Affidamento dei servizi di progettazione definitiva ed esecutiva, coordinamento della sicurezza in fase di progettazione e di esecuzione, direzione lavori, contabilità dei lavori ed accatastamento, finalizzati alla realizzazione della **nuova sede della D.I.A.**, sita in Reggio Calabria, Località Santa Caterina

OGGETTO:
RELAZIONI E DOCUMENTI
Report di controllo | verifica BIM

TAV N.
PE-RE-35_0

**Report di coordinamento BIM (LC1-LC2-LC3) e Report di verifica BIM (Lv1-Lv2)
secondo la norma UNI 11337 del 26 Gennaio 2017, dell'art. 23 comma 13 del Decreto Legislativo
50/2016 e del Decreto Ministeriale n. 560 del 2017**

**Report
 Num. 013**

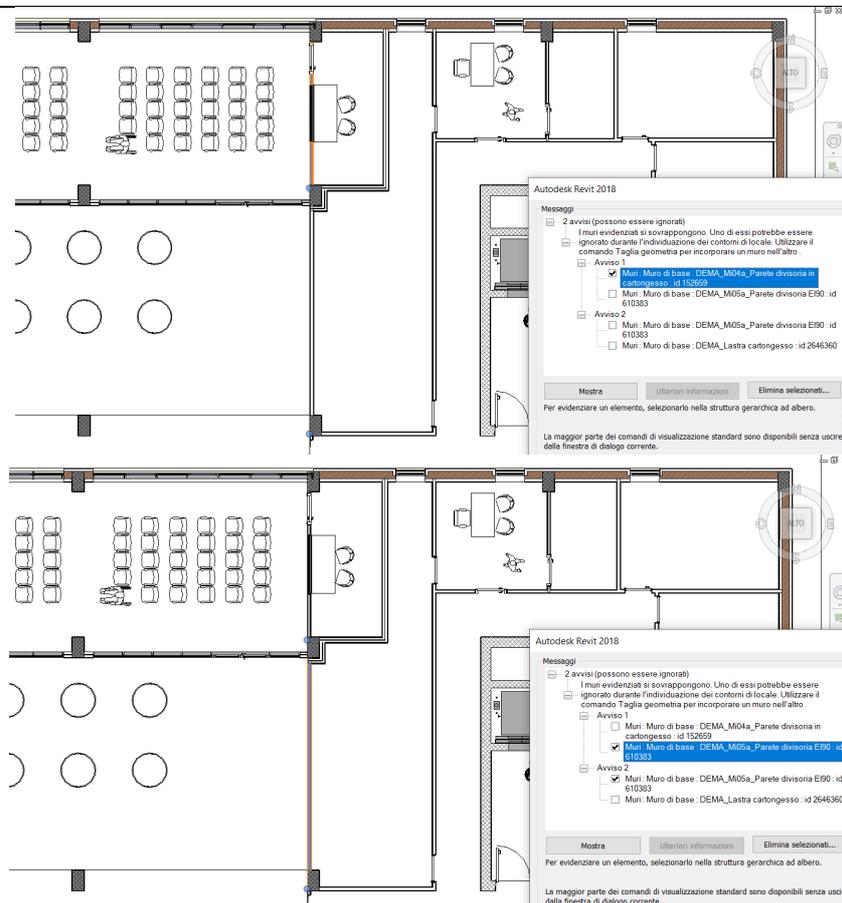
RISULTATO DELLA VERIFICA E IDENTIFICAZIONE DELLA PROBLEMATICHE E/O DELL'INCONGRUENZA (Breve descrizione) Revit 2018 come risultato dell'analisi mette in evidenza tutte le criticità riscontrate tra gli oggetti all'interno del modello e chiede all'utente di analizzarle una per una per scegliere come procedere. Si può riscontrare: - Avviso (Criticità eventualmente trascurabile) - Errore (Criticità che necessita di una correzione per proseguire) Poi si procede all'eventuale correzione			Segnalata la sovrapposizione tra due muri, che contengono geometrie che si compenetrano. Muro DEMA_Mi04a_Parete divisoria in cartongesso ID: 152659 Muro DEMA_Mi05a_Parete divisoria EI90 ID: 610383

In questo caso la tolleranza non è stata
 rispettata, e si è riscontrata l'incongruenza.

**Si risagomano i muri per evitare la
 compenetrazione, e il conseguente doppio
 conteggio dei materiali che li compongono.**

**Report
 Num. 014**

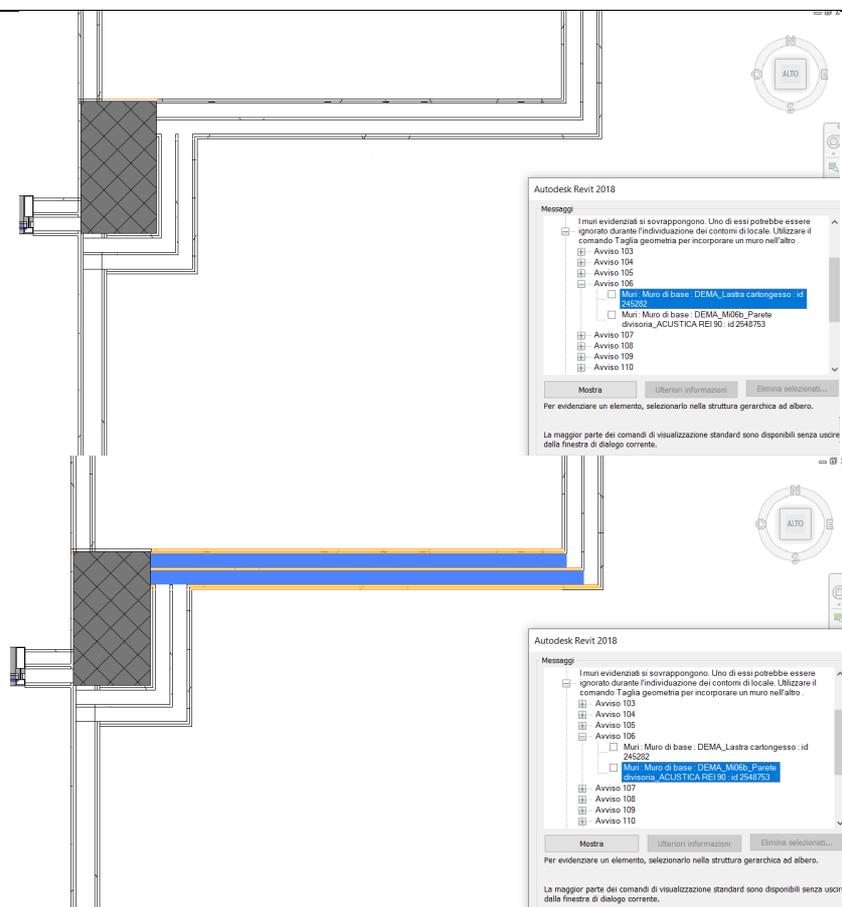
RISULTATO DELLA VERIFICA E IDENTIFICAZIONE DELLA PROBLEMATICHE E/O DELL'INCONGRUENZA (Breve descrizione) Revit 2018 come risultato dell'analisi mette in evidenza tutte le criticità riscontrate tra gli oggetti all'interno del modello e chiede all'utente di analizzarle una per una per scegliere come procedere. Si può riscontrare: - Avviso (Criticità eventualmente trascurabile) - Errore (Criticità che necessita di una correzione per proseguire) Poi si procede all'eventuale correzione			Segnalata la sovrapposizione tra due muri, che contengono geometrie che si compenetrano. Muro DEMA_Lastra cartongesso ID: 245282 Muro DEMA_Mi06b_Parete divisoria_Acustica REI 90 ID: 2548753

In questo caso la tolleranza non è stata rispettata, e si è riscontrata l'incongruenza.

**Si risagomano i muri per evitare la
 compenetrazione, e il conseguente doppio
 conteggio dei materiali che li compongono.**
